改善箇所説明図

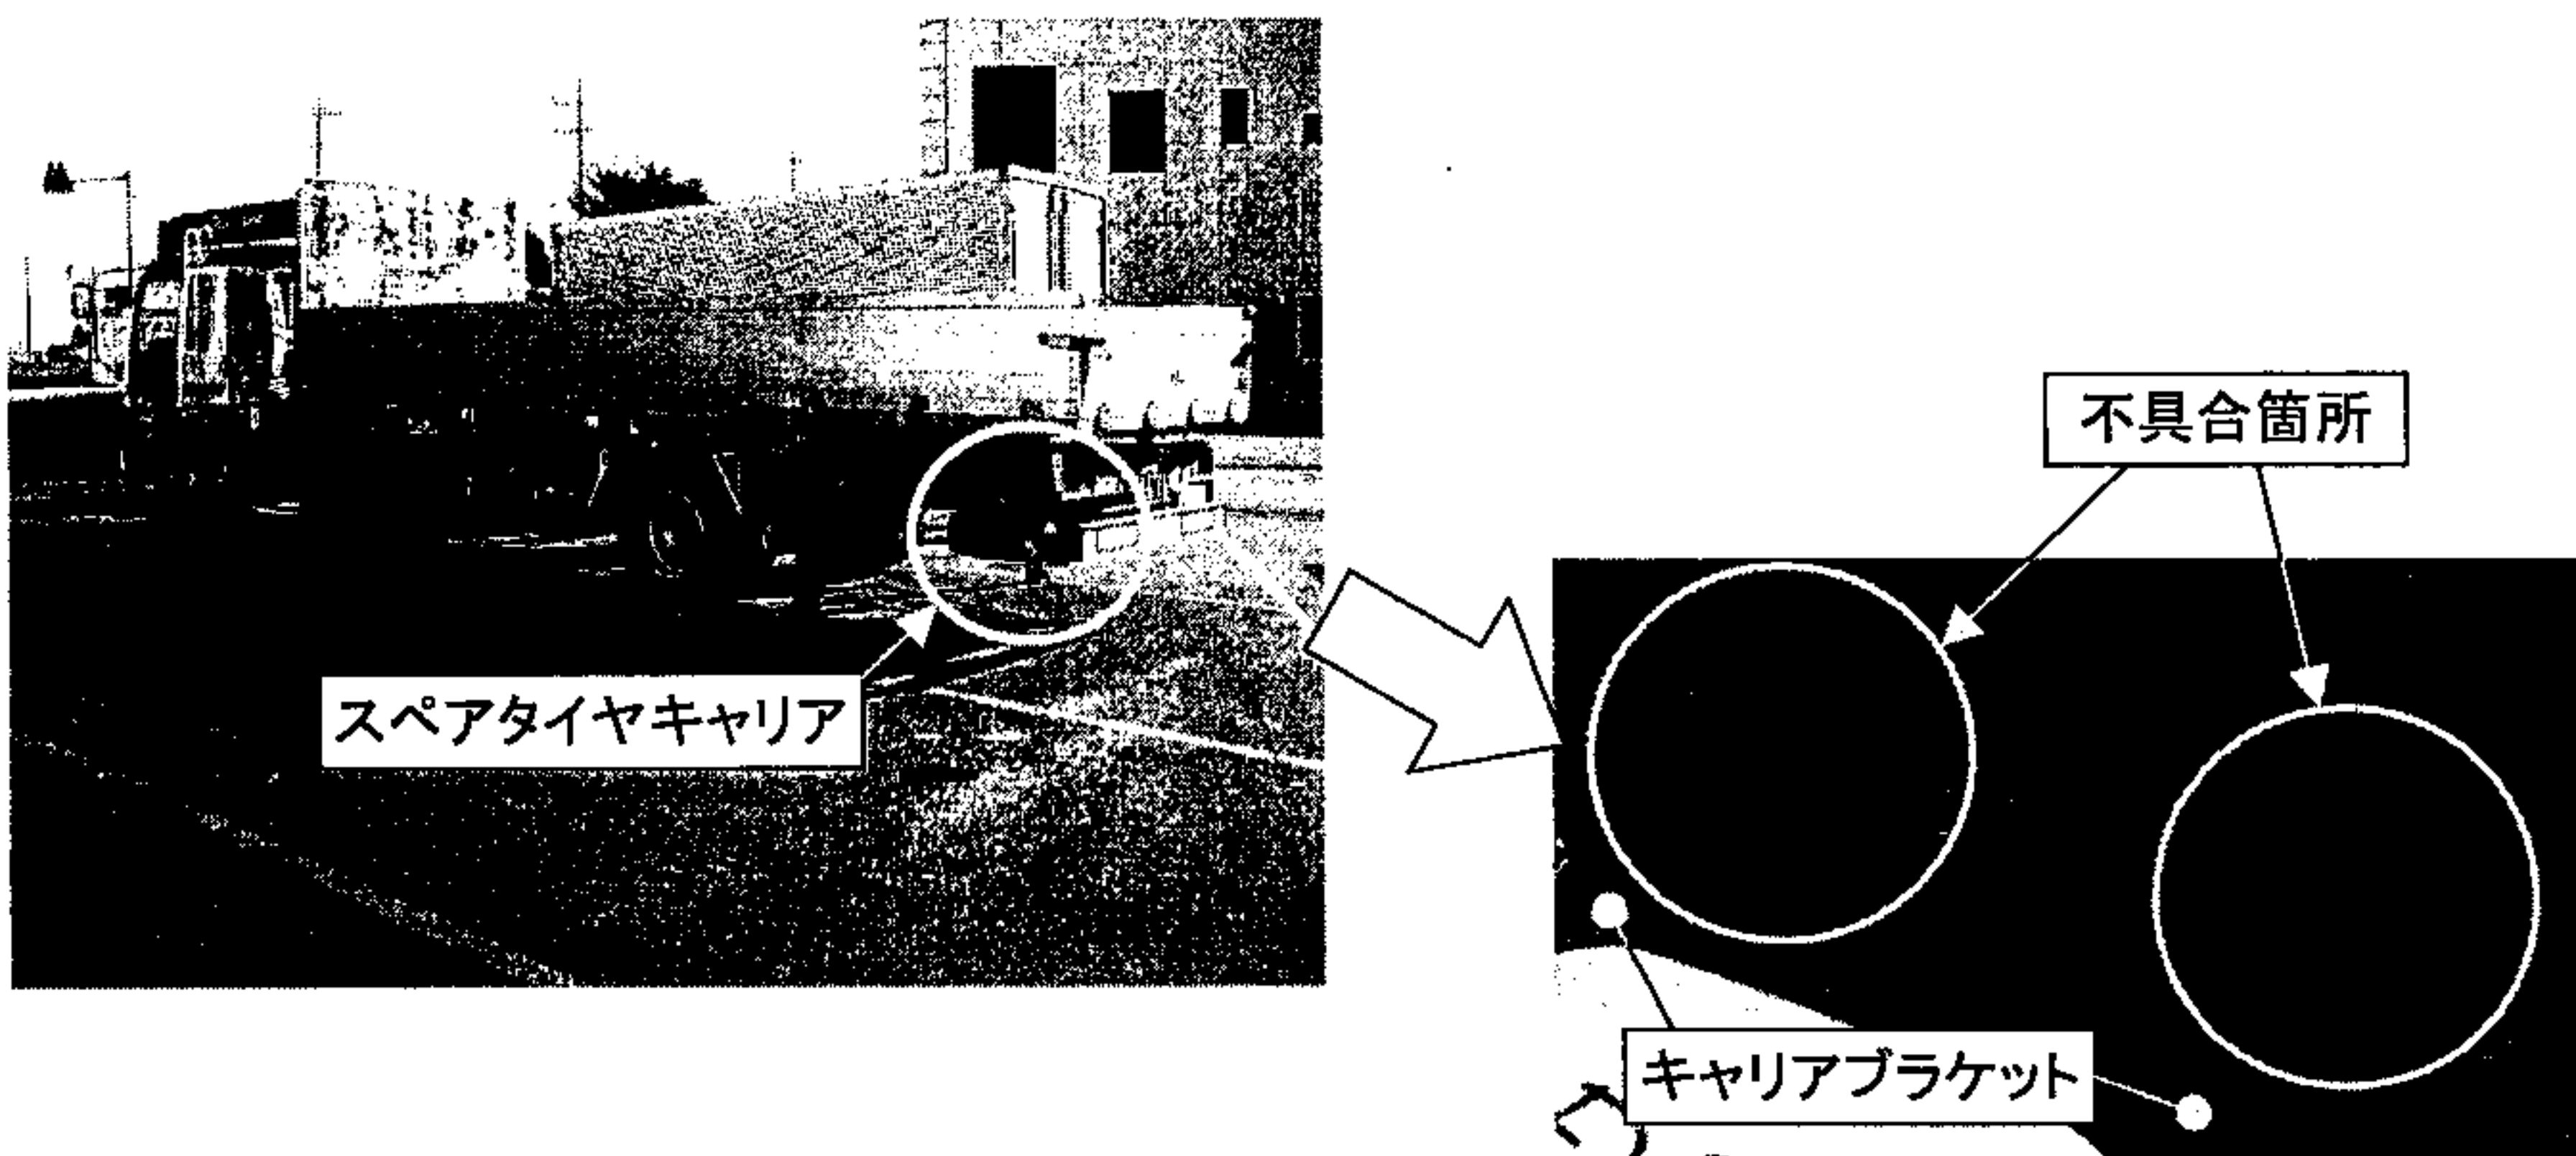
スペアタイヤキャリアブラケットを移設した際の取付け方法が不適切なため、走行中の振動により当該ブラケットに亀裂が生じるものがある。そのため、そのままの状態で使用を続けると、最悪の場合、当該ブラケットが折損してスペアタイヤとともに脱落し、他の交通の安全を妨げるおそれがある。

当該ブラケットを対策品と交換し、ボルト・ナットにて固定する。
